- ・特重設工認の本文において変更が必要な箇所は、DB/SA施設の基本設計方針に記載している降下火砕物の層厚の記載である。
- ・設工認の本文において、基本設計方針以外に降下火砕物の層厚の記載はないため、他に変更箇所はない。

現行の特重設工認本文(基本設計方針)

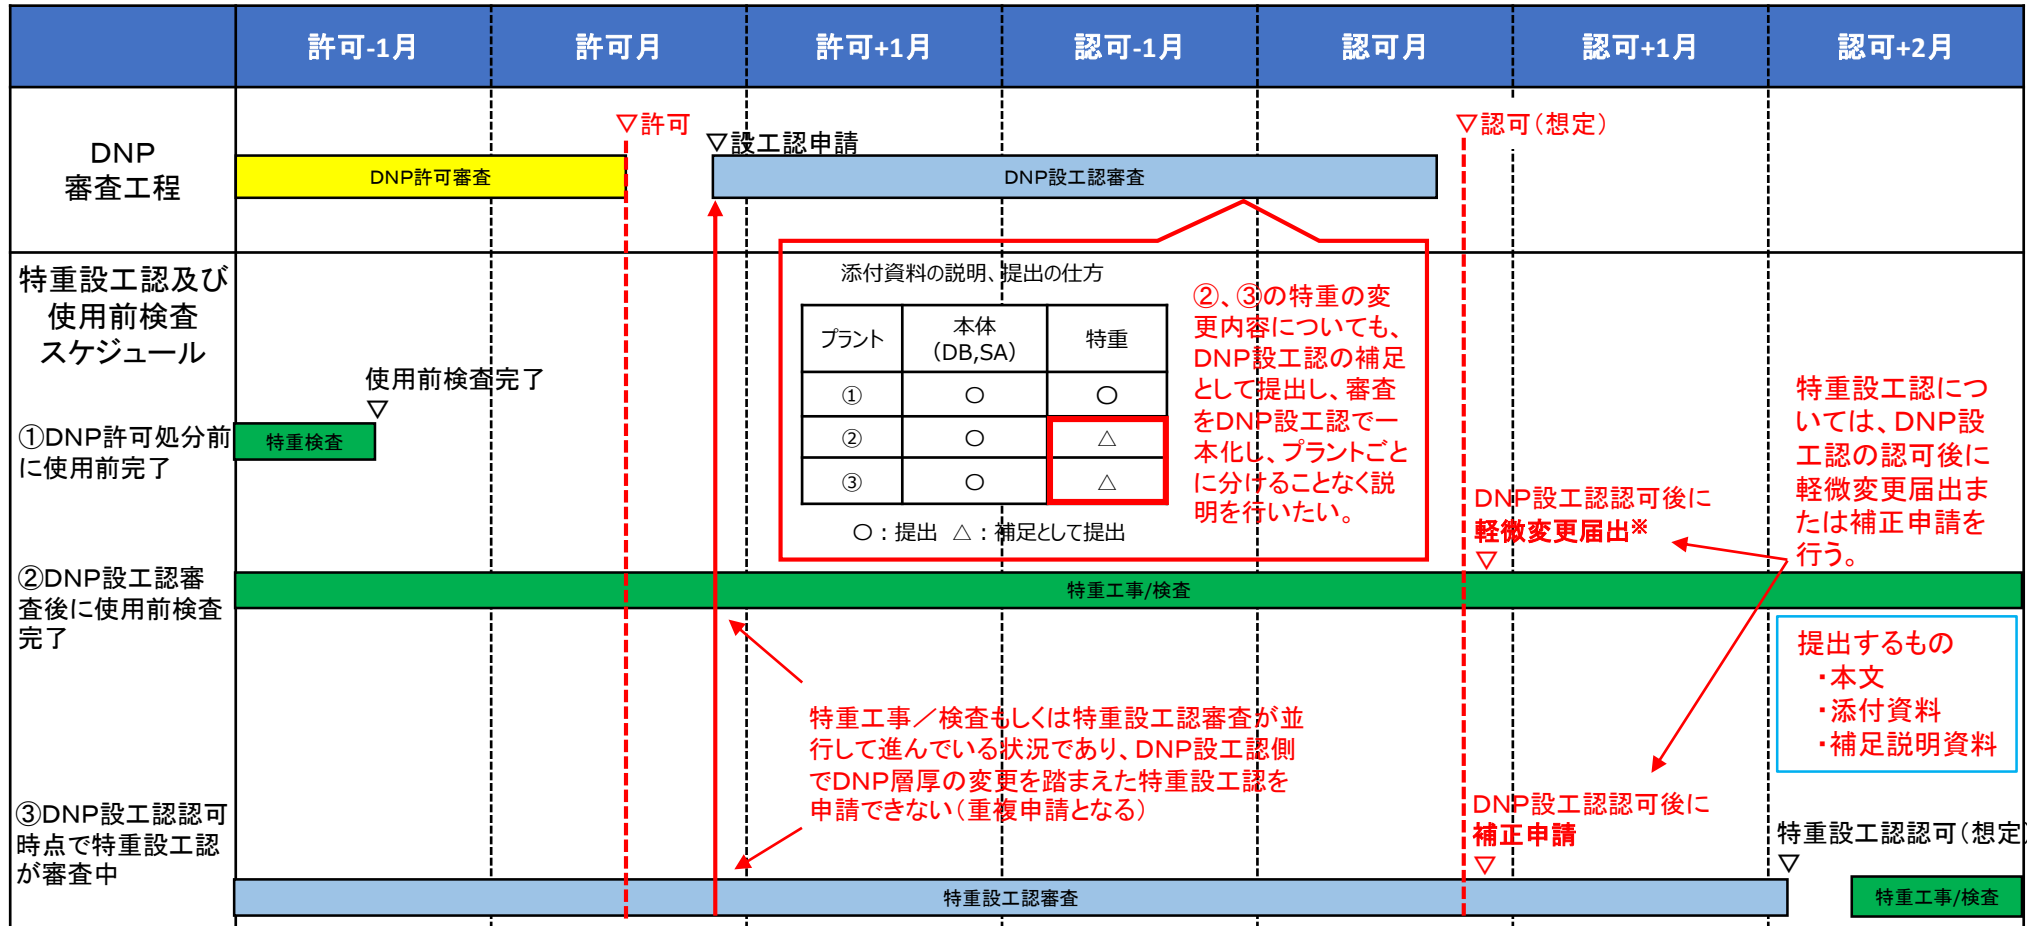
① 再稼働時の工認

② 降下火砕物の層厚を10cmと設定

③ 特重設置に伴う変更

④ DB/SA施設の降下火砕物の層厚設定に変更なし

⑤ 特重施設に対する基本設計方針の記載内容には層厚記載箇所はなく、火山等の環境条件にて機能が損なわれない設計とする方針のみを記載
